F16 Bedrijfsinterne controle conform AS 6700 bijl. 6

PLAATS VAN INRICHTING
 BP Amsterdam

Opdrachtnummer : 190700805

Vloestofdichtevloer

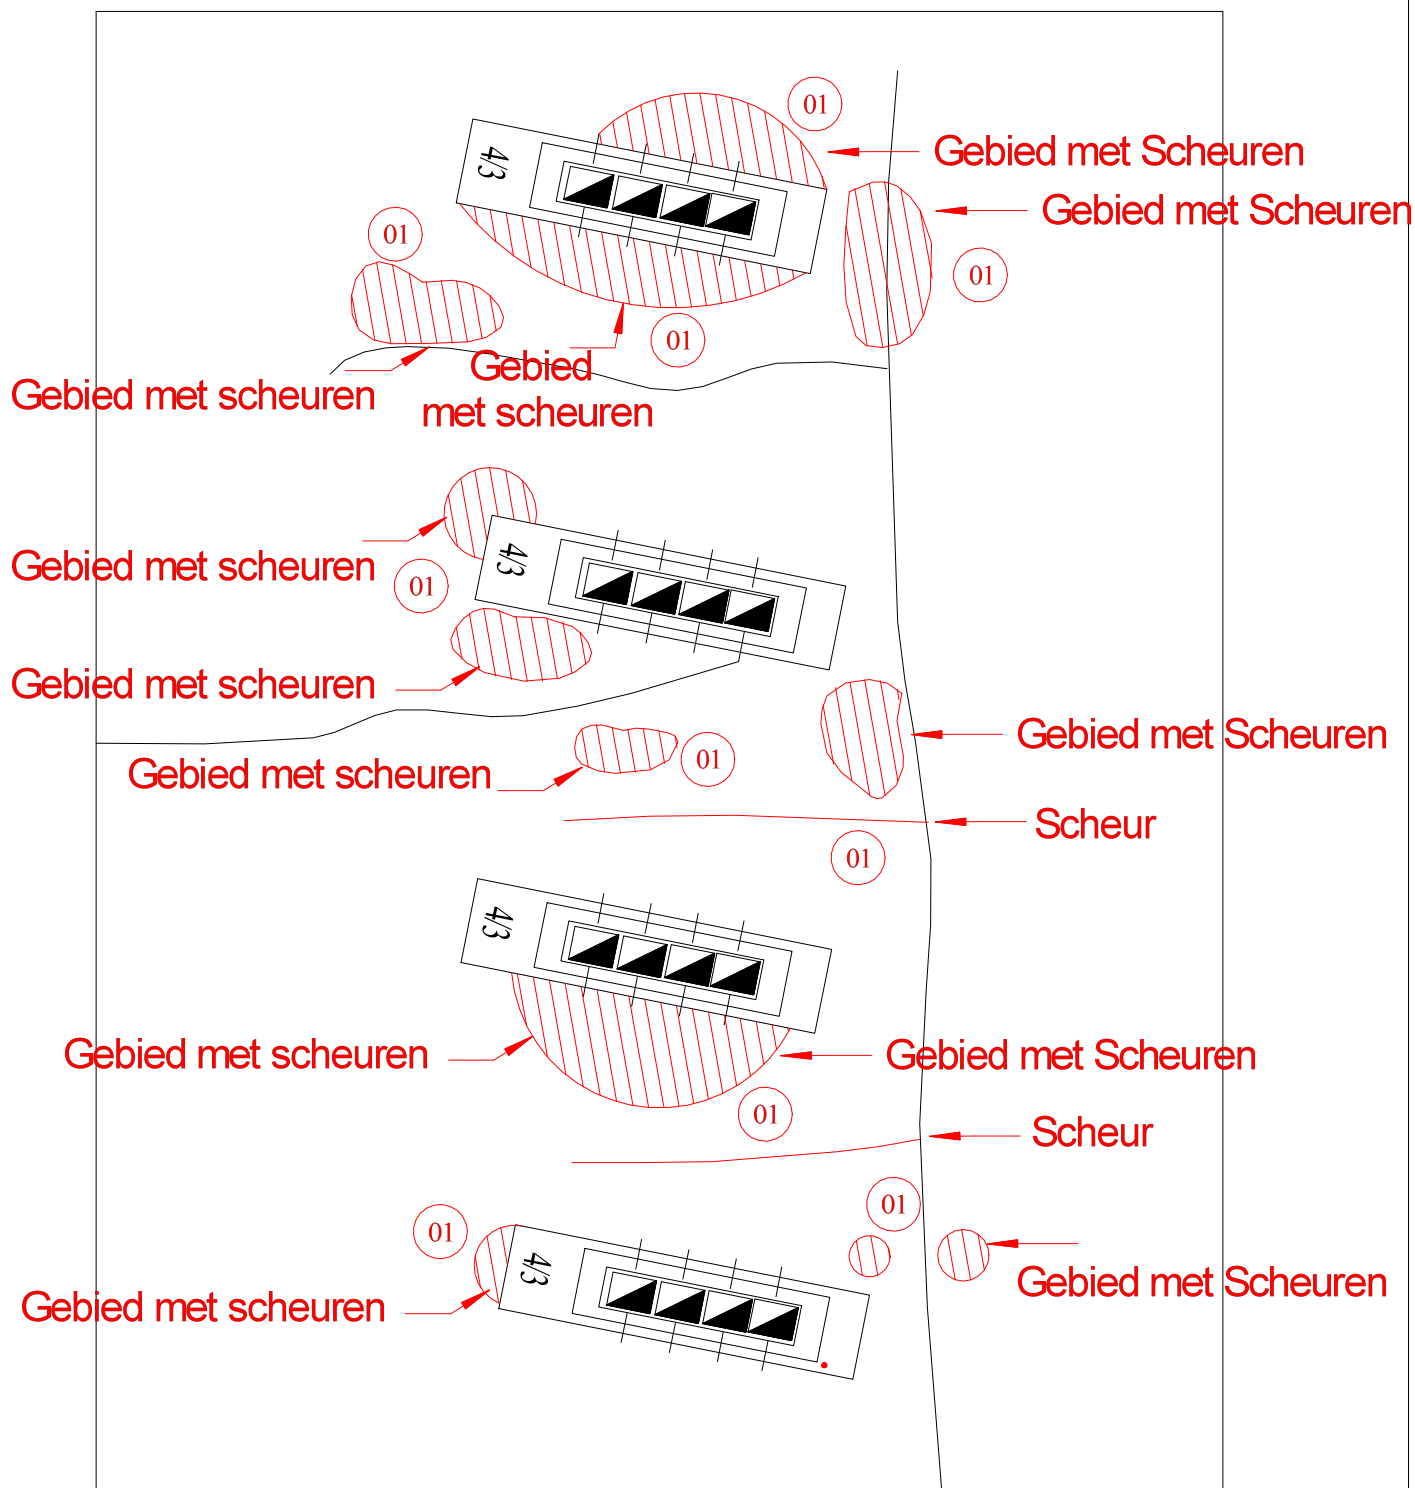
1.1 Is in het oppervlak vloeistof ingedrongen (vlekken)?		+	+	+	+				
1.2 Zijn in het oppervlak vervormingen aanwezig?		+	+	+	+				
1.3 Is het oppervlak gescheurd?		-/C200	+	+	+

2.4 Zijn de afdichtingen onthecht?		n.v.t.	+	+	+				
2.5 Zijn de afdichtingen mechanisch beschadigd?		+	+	+	+				
2.6 Is ter plaatse van afdichtingen craquelé of scheurvorming aanwezig?		-	+	+	+

Er zijn gebreken waargenomen aan de vloeistofdichte verharding van de tankplaats, die moeten worden hersteld om de geldigheid van de "Verklaring Vloeistofdichte Voorzieningen" te behouden.

De gebreken die zijn geconstateerd tijdens de vorige bedrijfsinterne controle aan de vloeistofdichte verharding van de tankplaats zijn niet hersteld.

Achter de gebreken is het nummer van de herstelmaatregel gegeven voor het herstel (zie bijlage).
